福島第一原子力発電所 特定原子力施設に係る実施計画変更比較表（目次）

福島第一原子力発電所 特定原子力施設に係る実施計画変更比較表（第Ⅰ章 2.1 リスク評価の考え方）

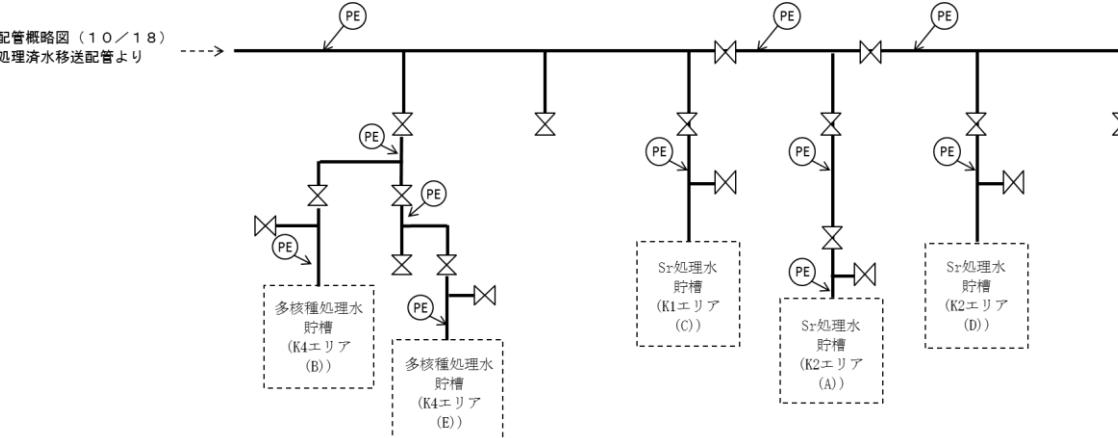
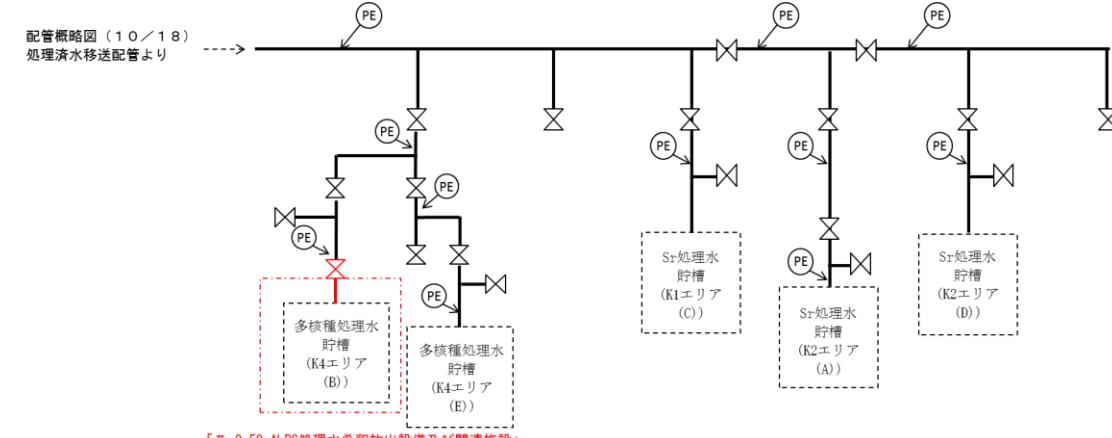
変更前	変更後	変更理由																																																
別紙一8 (中略) (別添) RO濃縮水貯槽、多核種処理水貯槽、Sr処理水貯槽及び濃縮廃液貯槽のエリア別の基数について <table border="1"><thead><tr><th>エリア</th><th>タンク公称容量[m³]</th><th>(39) RO濃縮水貯槽</th><th>(46) 多核種処理水貯槽</th><th>(60) Sr処理水貯槽</th><th>(61) 濃縮廃液貯槽</th></tr></thead><tbody><tr><td colspan="6">(中略)</td></tr><tr><td>K4</td><td>1,000</td><td></td><td>35</td><td></td><td></td></tr><tr><td colspan="6">(中略)</td></tr></tbody></table>	エリア	タンク公称容量[m ³]	(39) RO濃縮水貯槽	(46) 多核種処理水貯槽	(60) Sr処理水貯槽	(61) 濃縮廃液貯槽	(中略)						K4	1,000		35			(中略)						別紙一8 (中略) (別添) RO濃縮水貯槽、多核種処理水貯槽、Sr処理水貯槽及び濃縮廃液貯槽のエリア別の基数について <table border="1"><thead><tr><th>エリア</th><th>タンク公称容量[m³]</th><th>(39) RO濃縮水貯槽</th><th>(46) 多核種処理水貯槽</th><th>(60) Sr処理水貯槽</th><th>(61) 濃縮廃液貯槽</th></tr></thead><tbody><tr><td colspan="6">(中略)</td></tr><tr><td>K4</td><td>1,000</td><td></td><td>35※</td><td></td><td></td></tr><tr><td colspan="6">(中略)</td></tr></tbody></table>	エリア	タンク公称容量[m ³]	(39) RO濃縮水貯槽	(46) 多核種処理水貯槽	(60) Sr処理水貯槽	(61) 濃縮廃液貯槽	(中略)						K4	1,000		35※			(中略)						ALPS処理水希釈放出設備及び関連施設設置に伴う追加

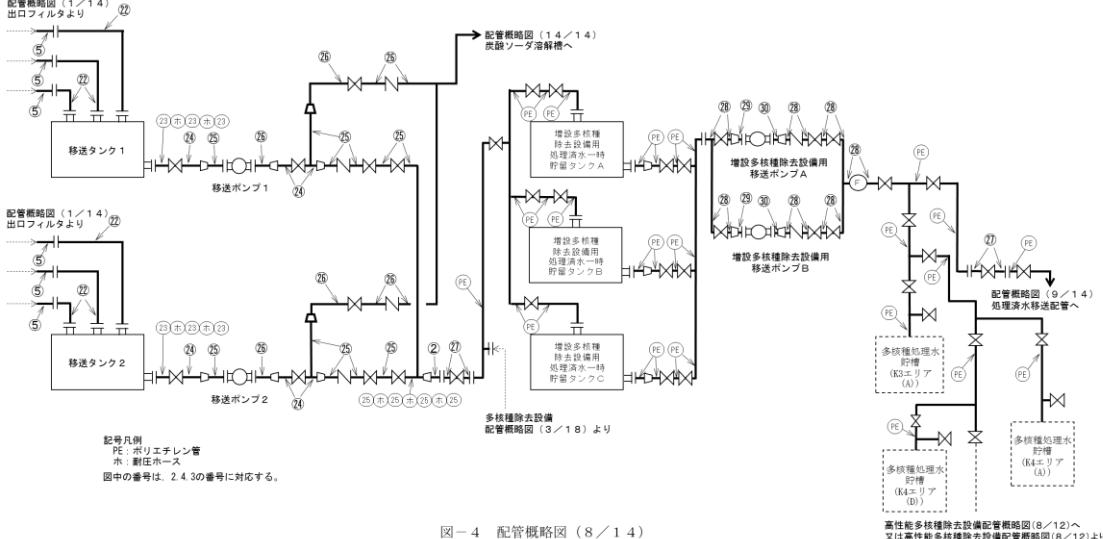
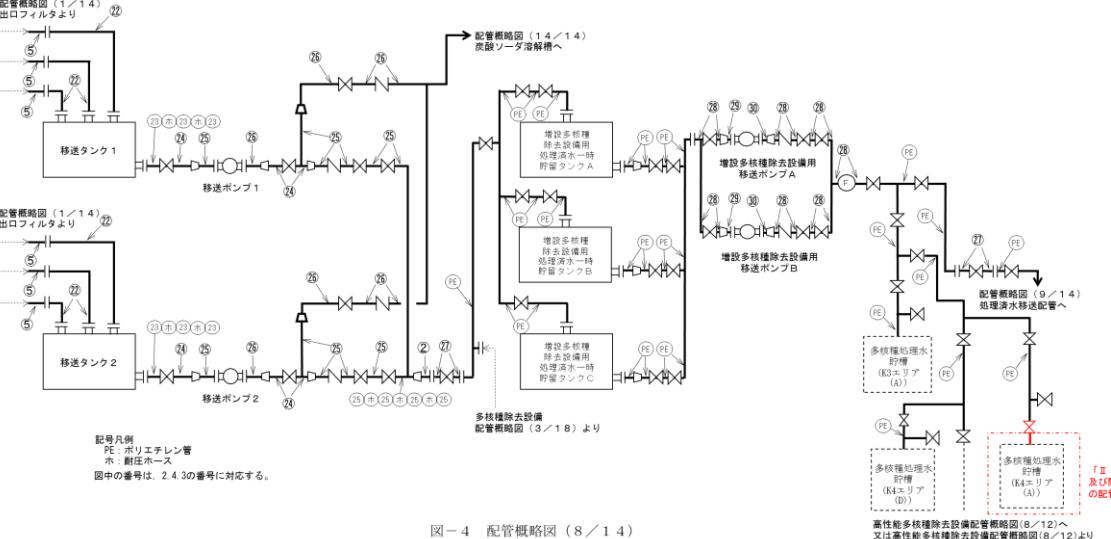
※2：K4エリアタンクへの配管の一部は、「II 2.50 ALPS 处理水希釈放出設備及び関連施設」と兼用する。

図1 港湾内の海水、海底土及び地下水の放射性物質の低減対策

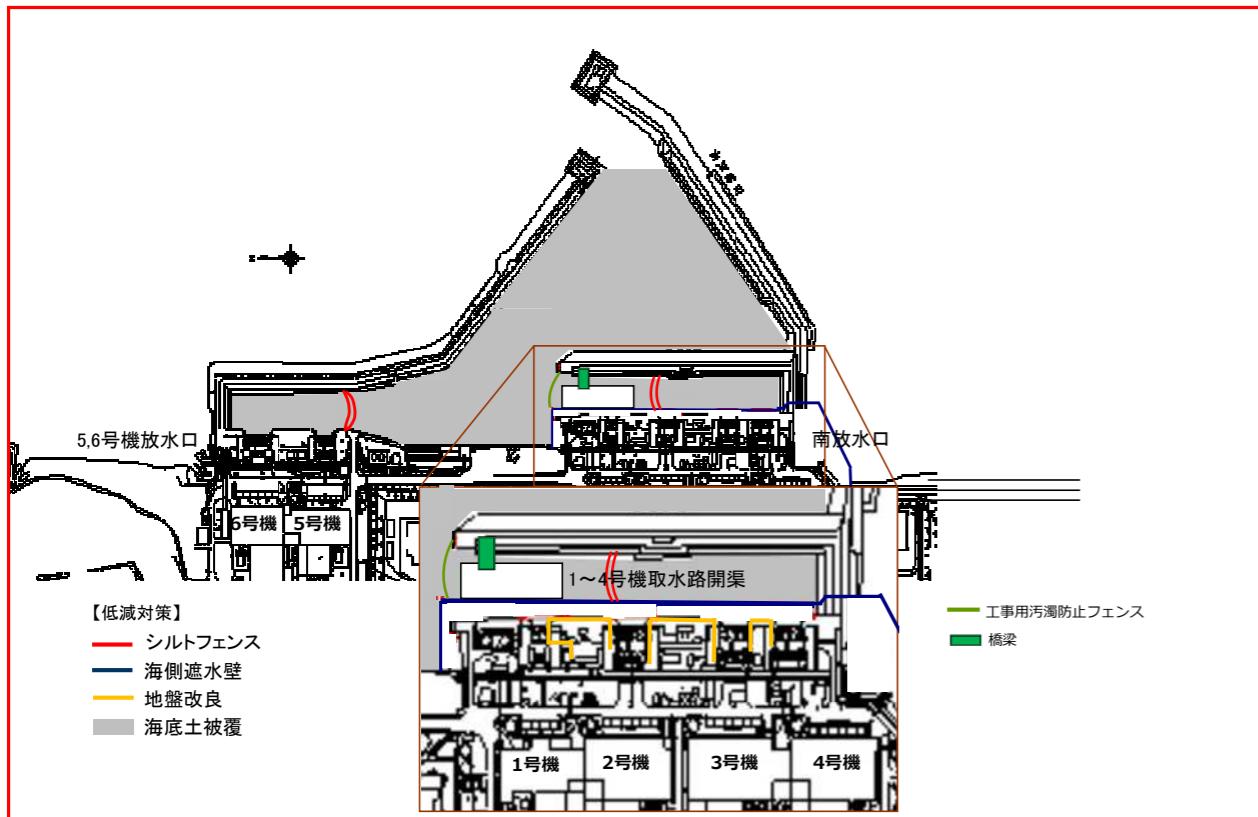
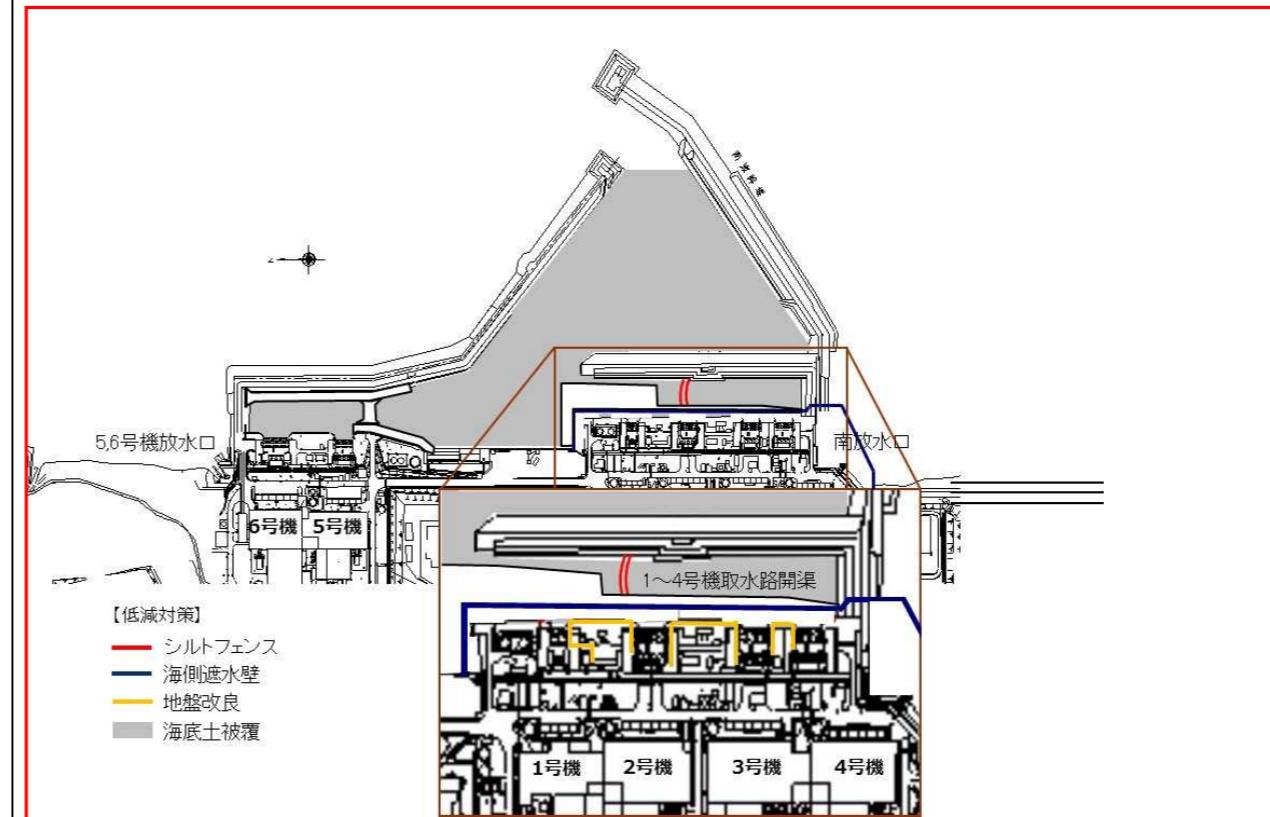
変更前	変更後	変更理由
3.1.4 港湾内の海水、海底土、地下水及び排水路の放射性物質の低減 (中略)	3.1.4 港湾内の海水、海底土、地下水及び排水路の放射性物質の低減 (中略)	
3.1.4.3 低減対策の基本的考え方 (中略)	3.1.4.3 低減対策の基本的考え方 (中略)	
(3) 排水路の水の放射性物質濃度の低減対策 (中略)	(3) 排水路の水の放射性物質濃度の低減対策 (中略) (4) ALPS 处理水希釈放出設備及び関連施設における海水取水の放射性物質濃度の低減対策 海水取水設備の概念図を図4に示す。取水方法は、5,6号機取水路開渠を仕切堤（捨石傾斜堤+シート）にて1~4号機取水路開渠側の発電所港湾から仕切るとともに、北防波堤透過防止工北側の一部を改造（一部撤去）し、5,6号機放水口北側の発電所港湾外から希釈用の海水を取水する。仕切堤を構築することで、1~4号機取水路開渠側からの比較的放射性物質濃度の高い海水の流入を抑制する。	ALPS 处理水希釈放出設備及び関連施設設置に伴う海水取水の放射性物質濃度の低減対策について追加

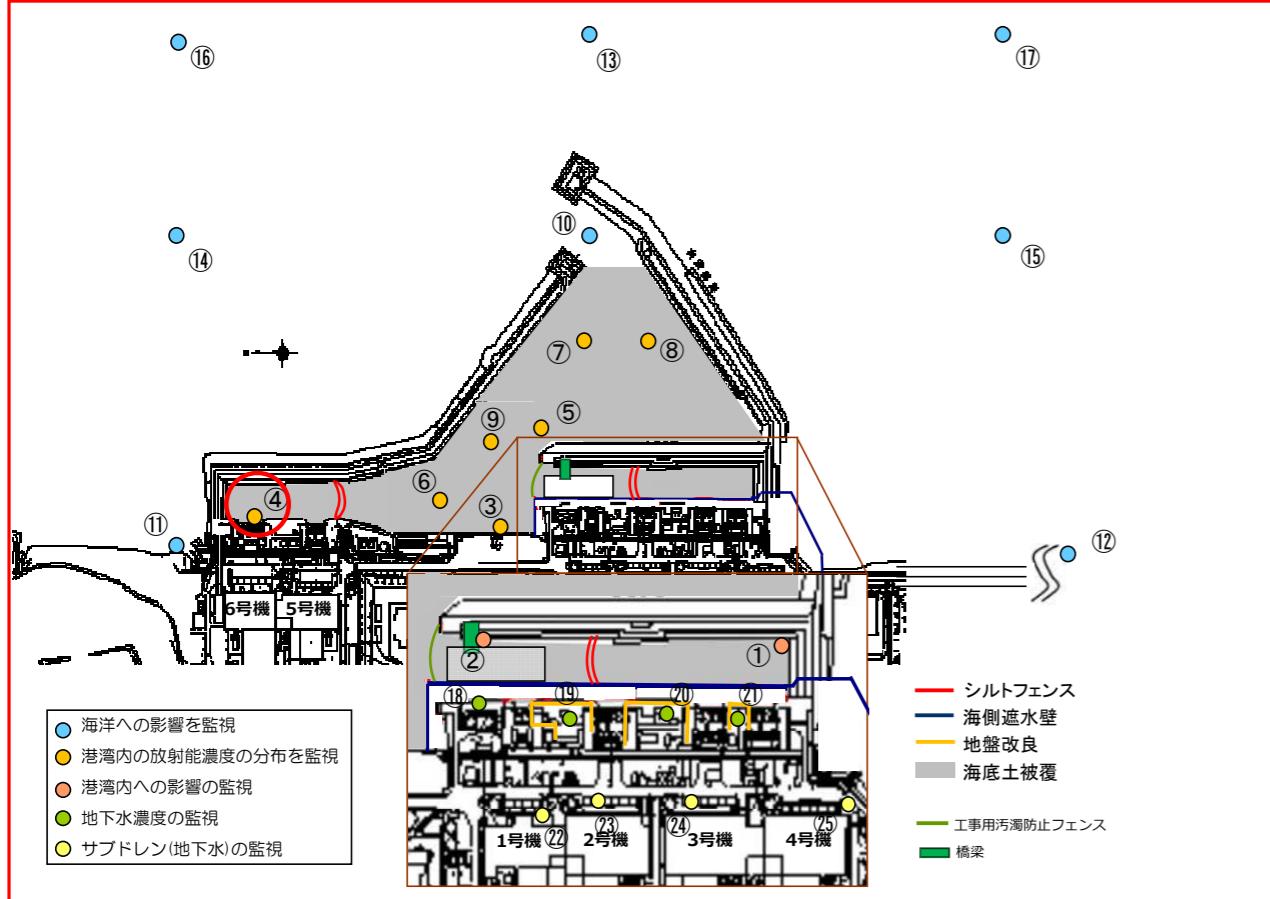
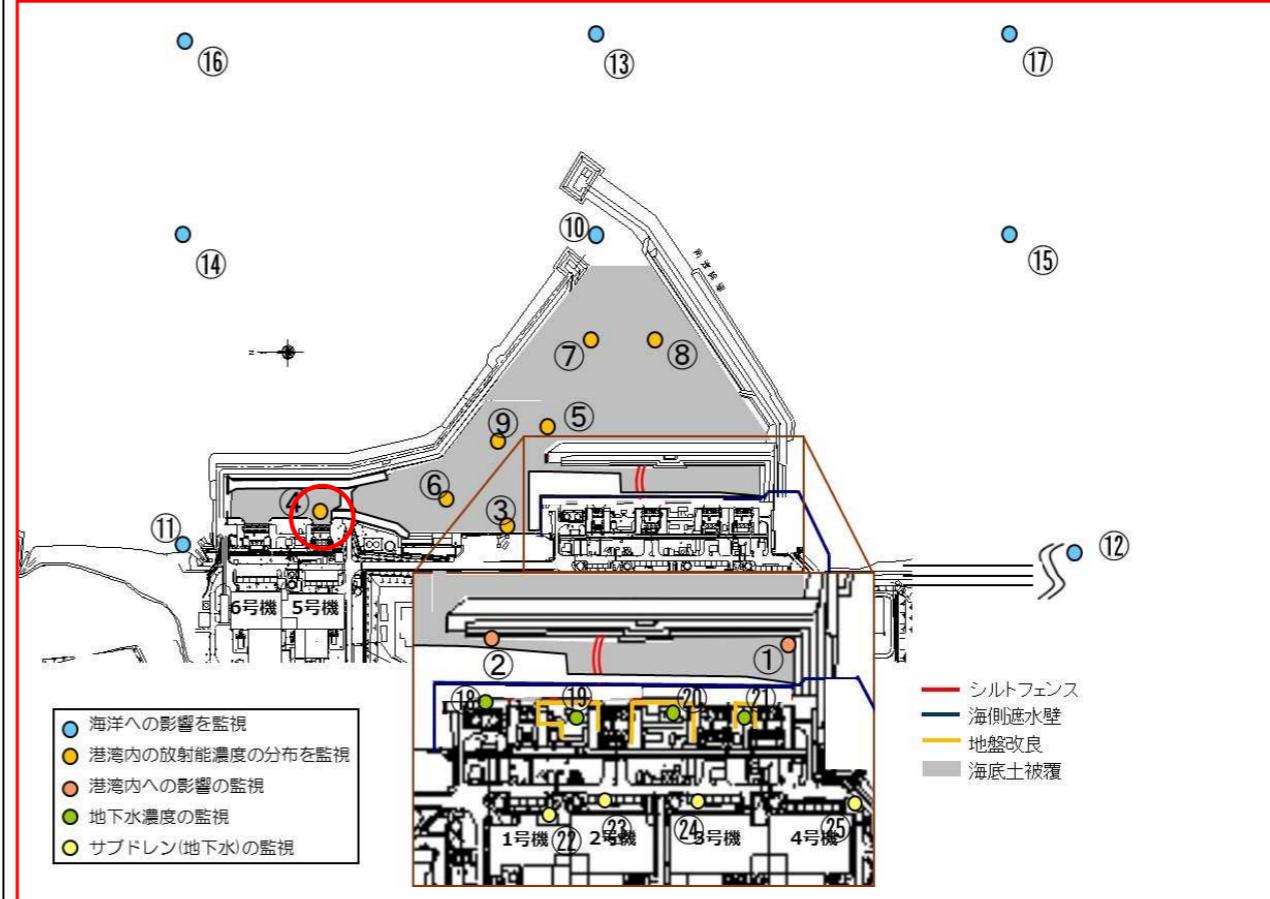
変更前	変更後	変更理由
	 <p>The diagram illustrates the conceptual design of the seawater intake equipment. It shows a cross-section of the intake structures at the port. On the left, a red dashed line indicates the removal of '透過防止工一部撤去' (partial removal of penetration prevention work). On the right, a red shaded area labeled '仕切堤' (septum) is shown, with a note stating '※1-4号機取水路開渠側からの取水を抑制' (Inhibition of water intake from the side of the 1-4号機取水路開渠). Arrows indicate the flow of water from the sea through the intake structures into the power generation units. A north arrow is present in the top left corner.</p>	海水取水設備概念図の追加
